Bilag 7

Forvaltnings kommentarer til høringssvarene fra den offentlige høring af tillæg 2025 til spildevandsplan 2018

14-03-2025

A2.1X Revideret beskrivelse for bassinvolumener til reduktion af overløb langs Harrestrup Å

Resultat af hydraulisk analyse af afkobling/separeringens effekt på frekvensen for overløb ved overløbsbygværk UH14.

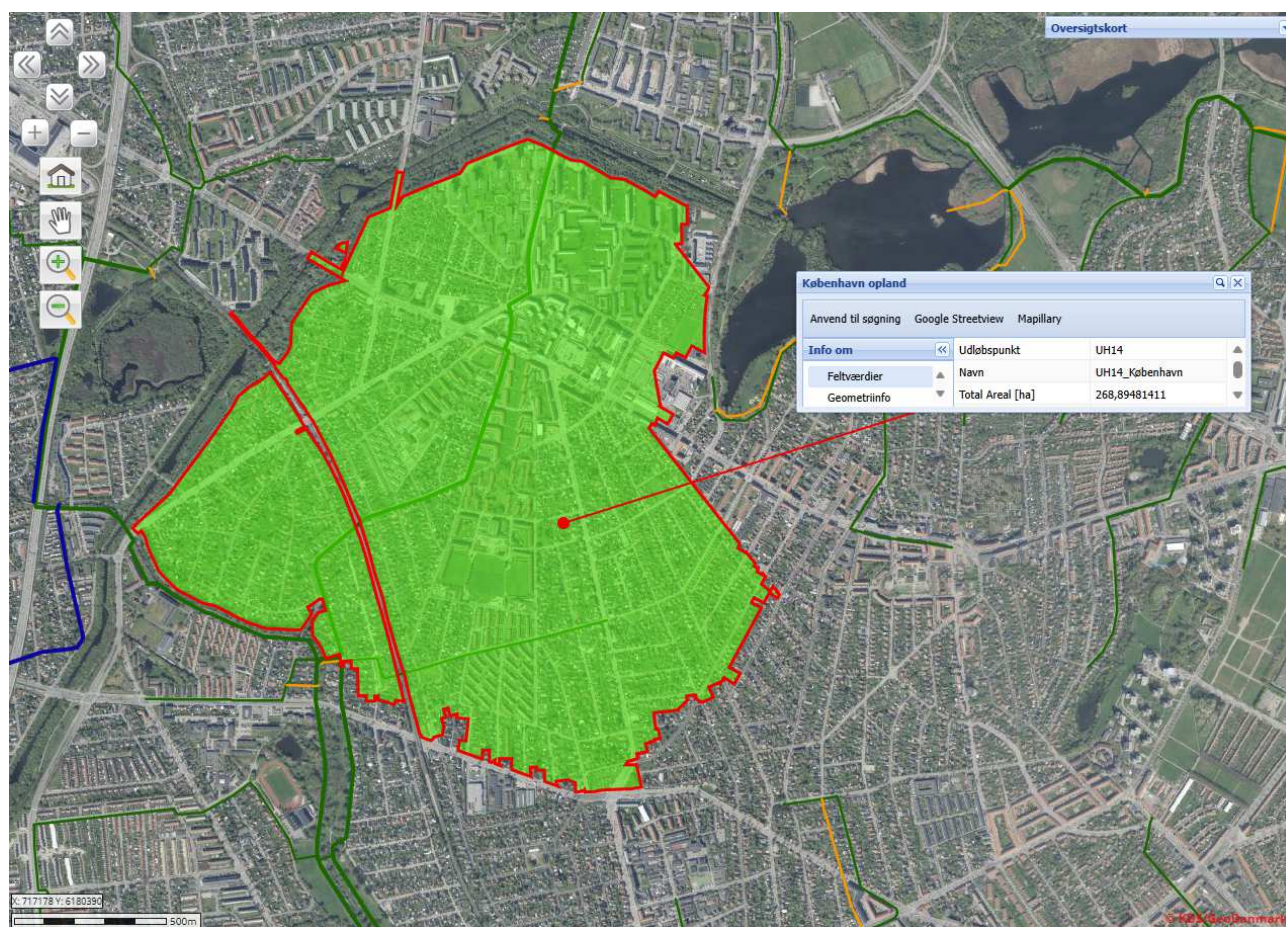
Brønshøj-Husum Lokaludvalg har længe haft fokus på de miljøskadelige konsekvenser af kloakopblandet regnvand fra overløbsbygværker, især U11 i Fæstningskanalen og UH14 ved Spangen, hvor sidstnævnte årligt udleder op til 250.000 m³ forurenet vand til Harrestrup Å. Lokaludvalget mener, at regnvand principielt bør afkobles fra kloaksystemet og efter rensning ledes mod naturarealer, men erkender samtidig, at de nuværende udledninger til Harrestrup Å er uholdbare. Derfor støtter lokaludvalget i den aktuelle situation byggeriet af et bassin, selvom vi principielt foretrækker en samlet overfladeløsning. Vi savner dog stadig de modelberegninger, som vi efterlyste i 2023, der dokumenterer, at overfladeløsninger (som fremgår af plantillæggene i 2021 og 2022) ikke vil kunne bidrage med de samme reduktionsmængder som en bassinløsning.

Lokaludvalget har været dialog med de to berørte grundejerforeninger Slotsfruens Vænge og Danas Park. Repræsentanter for begge foreninger udtrykker stor bekymring for de gener som anlægget vil medføre i relation til lastbiltrafik og støj. Gener som forventes blive større nu hvor bassinvolumenet er vokset med knap 4.000 m³. Lokaludvalget ønsker en beskrivelse af omfanget af gener.

HOFOR har gennemført en analyse af aflastningerne langs Harrestrup Å (overløbsbygværker UH10-UH14) med en hydraulisk model. Den hydrauliske model blev kalibreret på baggrund af flow- og niveaumålinger i afløbssystemet til at repræsentere de virkelige (observerede forhold) så realistisk som muligt. Dernæst blev der gennemført en analyse af overløbsfrekvens som funktion af graden af afkobling/separering i oplandet med anvendelse af lokale, historiske regndata fra Spildevandskomiteens regnmålersystem. Resultatet for overløbsbygværk UH14 kan ses af nedenstående figur.

Det ses heraf at selv hvis 70 % af oplandet separeres vil der statistisk set stadig være næsten 4 aflastninger om året. På denne baggrund konkluderede HOFOR, at det i praksis ville kræve en fuldstændig separering af oplandet (dvs. størstedelen af Husum jf. nedenstående kort) for at komme ned på målsætningen jf. Københavns Kommunes spildevandsplan (som er 1 aflastning om året). Lignende konklusioner blev set for de øvrige overløbsbygværker langs Harrestrup Å.

HOFOR deler lokaludvalgets ønske om at afkoble overflader fra fællessystemet og investerer derfor sideløbende med bassinprojektet i grønne bede, som håndterer regnvand uden om fælleskloakken, herunder vejbedene beskrevet i projekttillæg 2022 under projektet "Grundejerforeningen Danas Park" samt vejbede i øvrige grundejerforeninger i området (herunder det færdigt anlagte Slotsfruensvænge). Dette bidrager til at klimatilpasse afløbssystemet og modvirke klimforandringernes effekt på aflastningerne. Ift. at udlede separat regnvand til Harrestrup Å bemærker HOFOR, at vilkår for en sådan udledning ville indebære, at regnvandet skulle forsinkes og renses først, hvilket også ville kræve etablering af større bassinanlæg.
